Modulo per la presentazione delle osservazioni per i piani/programmi/progetti sottoposti a procedimenti di valutazione ambientale di competenza statale

Presentazione di osservazioni relative alla procedura di:

Codice procedura/ID 9787- Impianto Eolico denominato "Poggio delle Campane" ubicato nei comuni di Badia Tedalda (AR) e Sestino (AR), costituito da 8 (otto) aerogeneratori di potenza nominale 6,2 MW per un totale di 49,6 MW con relative opere connesse ed infrastrutture indispensabili nei comuni di Badia Tedalda e Sestino - Istanza del 05/05/2023

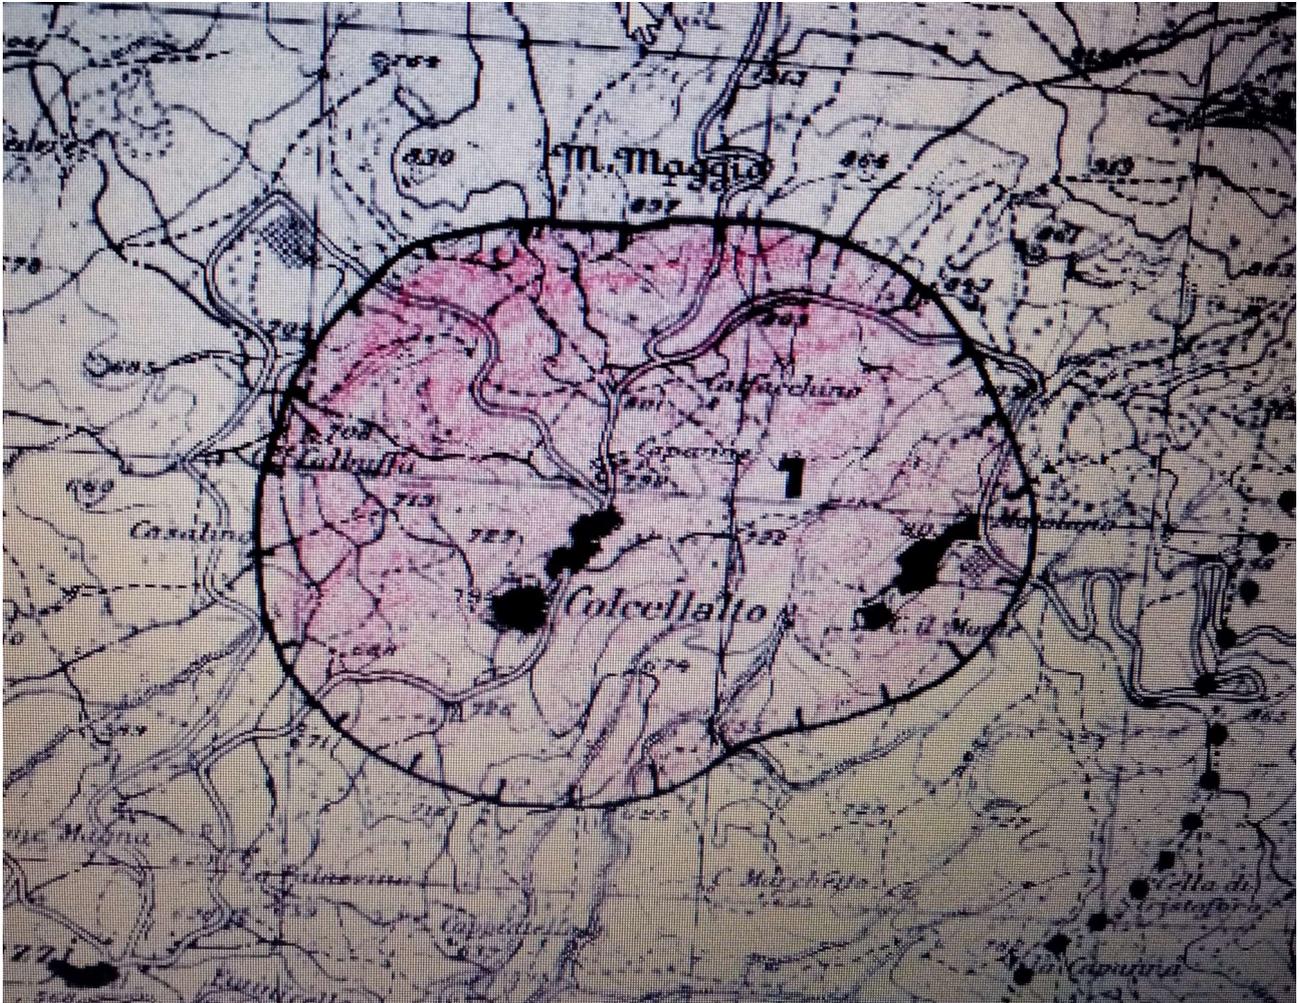
I luoghi descritti nelle due schede della provincia di Arezzo, corrispondono proprio all'area individuata dal progetto per posizionare gli aerogeneratori e ai territori immediatamente limitrofi coinvolti dagli impatti visivi (entro un raggio di circa 3 km).

Il disegno di castrum medioevale di Colcellalto è tuttora leggibilissimo. Il borgo ospita, nella chiesa dei Santi Tommaso e Leone, una pala robbiana inserita in un percorso turistico-culturale specifico nella Valtiberina sulla ceramica rinascimentale. San Donato, con la sua torre, è un altro elemento simbolico del territorio, un insediamento medioevale con affreschi del XIV-XV secolo. Poi, il nucleo di San Gianni, con la chiesa di antiche origini che ospita una croce giottesca del 1300 e ha fissate nella facciate sculture del XI-XII secolo.

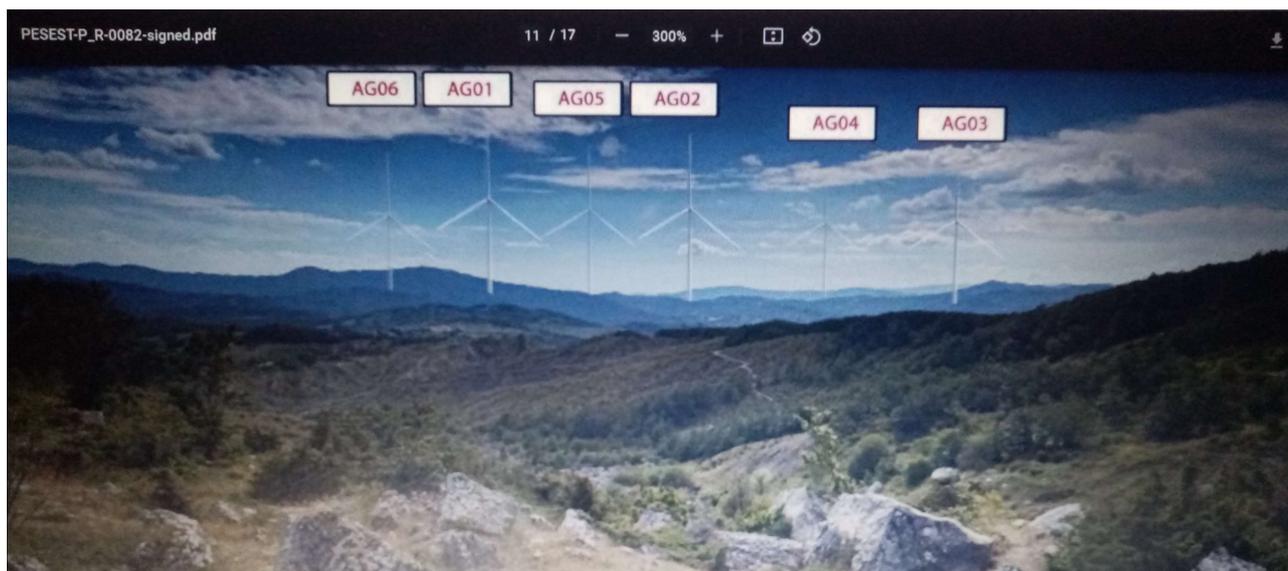
Altra area vulnerabile è il sito denominato 04 in località Montefortino. **La relazione archeologica attesta la distanza dell'opera di progetto ad appena 50/100 metri dal sito con un potenziale alto.** Luca Mandolesi, archeologo e vicedirettore del Museo di Badia Tedalda, dimostra in una puntata di Nove Rocche (<https://www.youtube.com/watch?>

v=wkKxDGpjE7w) l'importanza dell'area **per la sicura presenza dell'abitato medioevale di Montefortino**. Un luogo dominante e collegato visivamente ancora oggi con Badia Tedalda, in un paesaggio ampio su una buona parte di crinali di Marche, Toscana e Romagna. Tra l'altro una parte della viabilità che sarebbe utilizzata dai lavori di cantiere è una strada storica (http://www502.regione.toscana.it/castoreapp/1_viewer-layer-others.jsp?tipo=report&id=012QUI1).

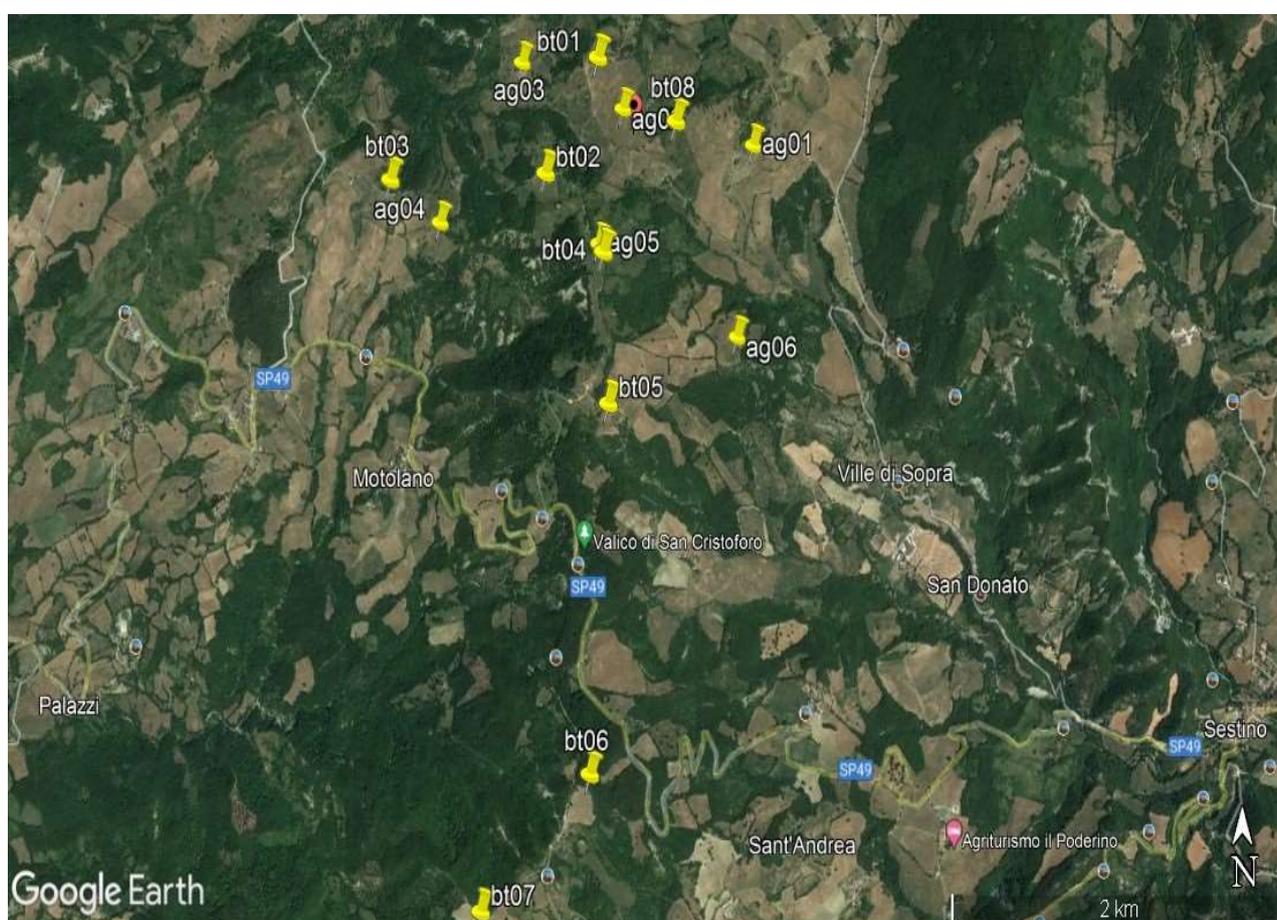
Ad esempio il WTG BTO4 di Fri-El è posizionato a circa 50 metri dall'AG05 di Rwe Renewables. Oppure il WTG BT03 di Fri-El sembra essere molto vicino alla strada di servizio dell'impianto Sestino. La distanza tra gli aerogeneratori riportata negli elaborati di progetto di ciascun impianto risulta quindi distorta dalla presenza delle pale dell'altro impianto? E pure le valutazioni complessive su almeno una parte degli impatti dei singoli impianti corrono il rischio di risultare alterate o insufficienti? Invitiamo gli uffici competenti a non sottovalutare questi aspetti nell'analisi dei progetti...

(nella figura gli aerogeneratori dell'impianto Poggio delle Campane sono segnati con **bt** e gli aerogeneratori dell'impianto Sestino sono segnati con **ag**)
